Acuerdo 1229 Por el cual se aprueba la incorporación del cambio en los límites de generación y absorción de potencia reactiva de la unidad 2 de la planta de generación Betania y las respectivas curvas de carga

1229

3 Octubre, 2019

Figura 1. Curva de Carga Unidad 2 de la central Betania

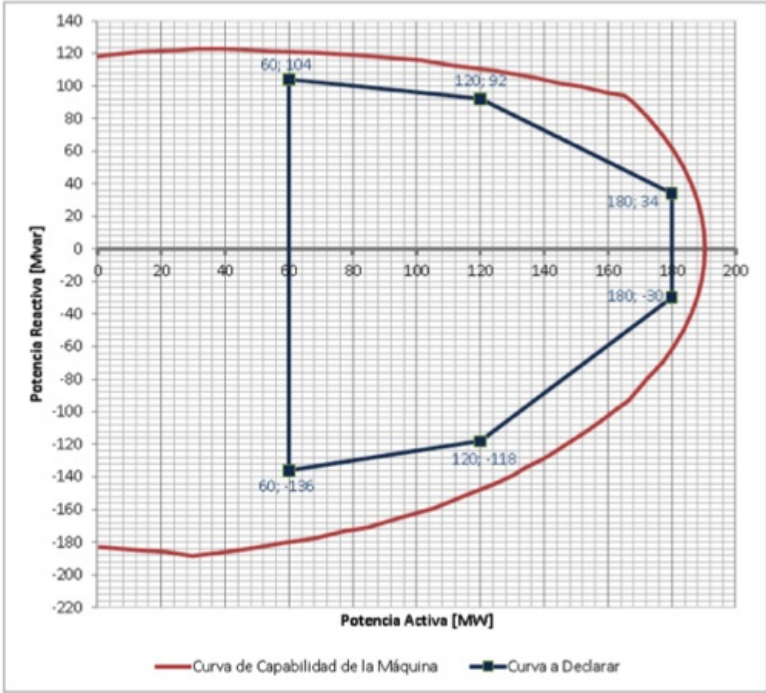
Que como resultado de la realización de las pruebas de potencia reactiva de la unidad 2 de la planta de generación Betania, se encontraron diferencias en los límites de generación y absorción de potencia reactiva, haciéndose necesario solicitar el cambio de los parámetros de la curva de cargabilidad.
- 3**

Aprobar la declaración de una nueva curva operativa de carga de la unidad 2 de la planta de generación

Betania, en la que se define la capacidad para entrega y absorción de potencia reactiva de la unidad en función de la potencia activa generada.

Sobreexcitación			Subexcitación		
P [MW]	Q [Mvar] Antes	Q [Mvar] Después	P [MW]	Q [Mvar] Antes	Q [Mvar] Después
60	+101	+104	60	-123	-136
120	+81	+92	120	-89	-118
180	+62	+34	180	-55	-30
